**OGGETTO: Comitato per la salvaguardia della Valle dell'Orcia inferiore ed
altri – istanza di permesso di ricerca di risorse geotermiche finalizzato alla
sperimentazione di impianti pilota “Montenero” – procedura di
valutazione di impatto ambientale c/o MATTM – integrazioni depositate
da Gesto - osservazioni ex art. 24 co. 4 D. Lgs 152/2006 e ss.mm.ii.**

Controdeduzioni
alle Risposte alle richieste di integrazione
dello Studio di Impatto Ambientale
per
Impianto pilota geotermico "Montenero"

Comune di Castel del Piano - Provincia di Grosseto

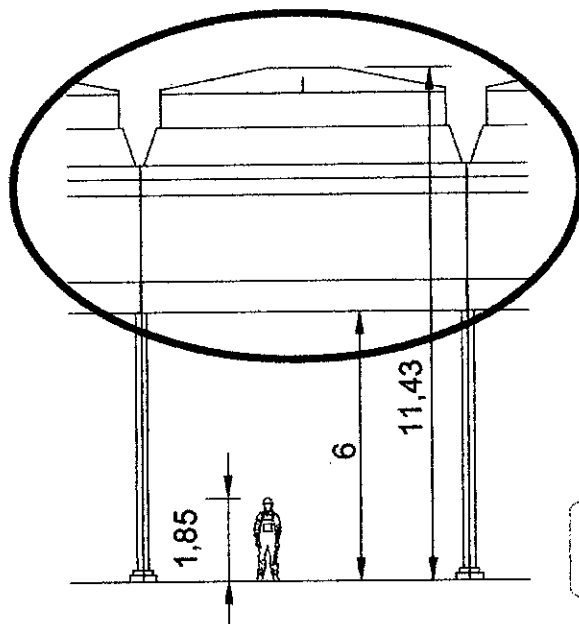
Si ritiene utile la condivisione pubblica degli studi di interferometria SAR per individuare l'area di effettiva influenza dell'attività dell'impianto. I danni causati nel settore agricolo, danni agli edifici, alle strade asfaltate e agli impianti interrati all'interno dell'area prima definita, gli inneschi di frana potrebbero avere così una responsabilità certa.

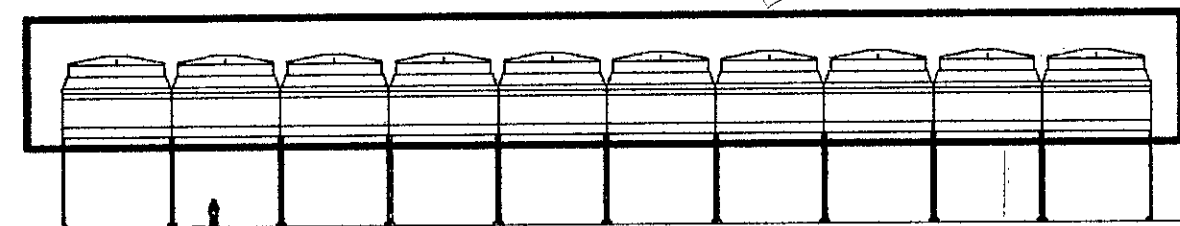
Questo oggetto produce rumore, ma non si hanno informazioni

Questi oggetti producono rumore, ma non si hanno informazioni

Questi oggetti visibili sulla collina fronte Val d'Orcia potrebbero generare molto rumore. Ancora è ignoto l'impatto acustico.
